Nr sprawy: MOSIR/1/2023

Dotyczy: postępowania o udzielenie zamówienia publicznego, prowadzonego w trybie podstawowym pn.:  
**Rozwój infrastruktury sportowo-rekreacyjnej w Nowym Sączu.**

## **WYJAŚNIENIA TREŚCI SPECYFIKACJI WARUNKÓW ZAMÓWIENIA**

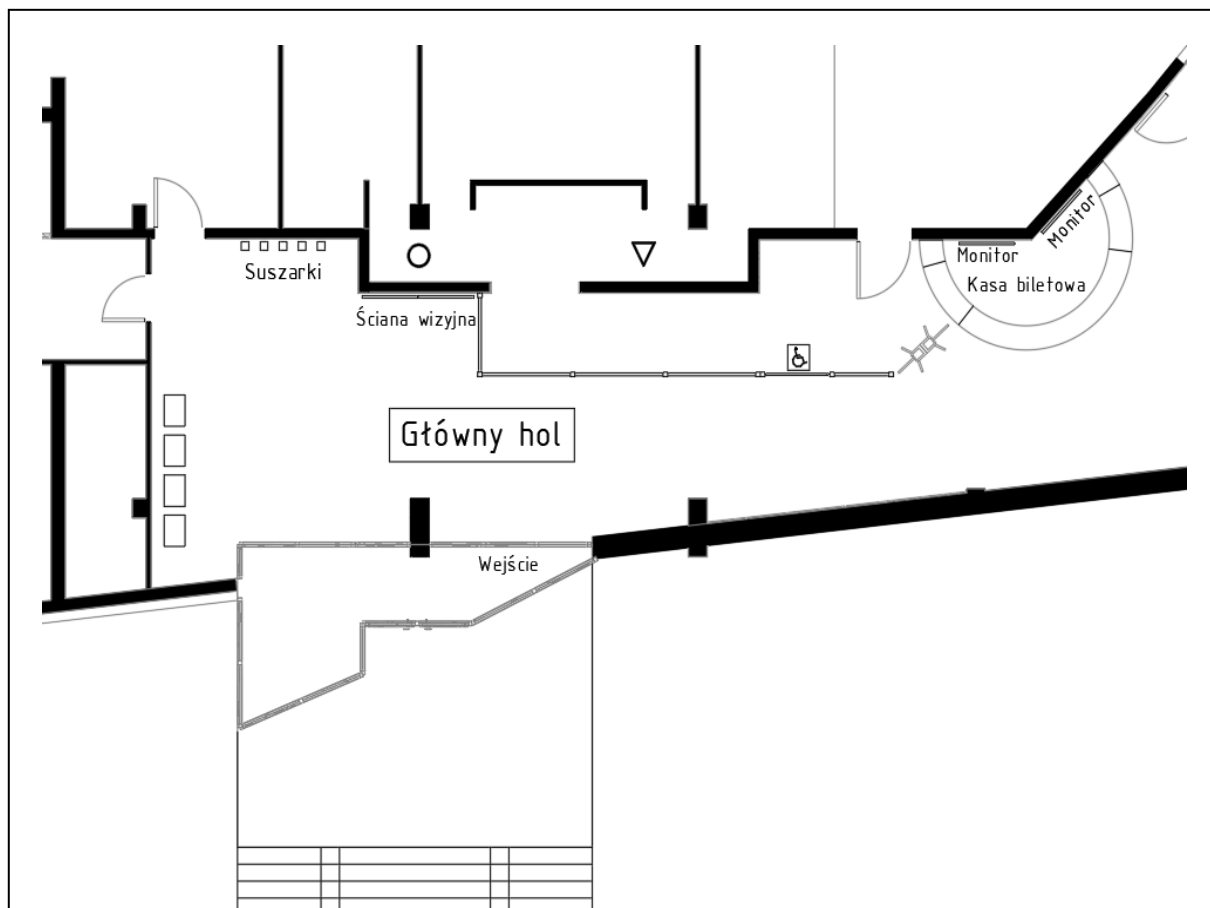
Prosimy o udostępnienie projektu instalacji elektrycznej z rozmieszczeniem nowo projektowanych opraw oświetleniowych liniowych i aranżacyjnych oraz projekt instalacji elektrycznej śilno i słaboprądowych nowo projektowanych monitorów, ściany wizyjnej, stanowisk pracy, suszarek itp. – wykonawca nie posiada uprawnień projektowych, dotyczy zadanie II.

Prosimy o podanie lokalizacji lamp z modułem oświetlenia awaryjnego w nowo projektowanych oprawach oświetleniowych lub udostępnienie nowego projektu oświetlenia awaryjno – ewakuacyjnego dotyczy zadanie II.

**Odpowiedź Zamawiającego na pyt. 7 i 8:**

Nowe urządzenia elektryczne w szatniach, pomieszczeniach biurowych, holu głównym (suszarki: 6szt, gniazdka elektryczne: 48szt, wyłączniki: ok. 50szt) montowane w miejscu aktualnie eksploatowanych (zalecana wizja lokalna).

Miejsce montażu monitorów, ściany wizyjnej i suszarek w holu głównym wg poniższego schematu (istniejące suszarki w holu głównym do demontażu):

Należy wykonać podejście do istniejącej instalacji elektrycznej.

Lokalizacja ściany wizyjnej wg schematu graficznego (patrz pkt. 7)
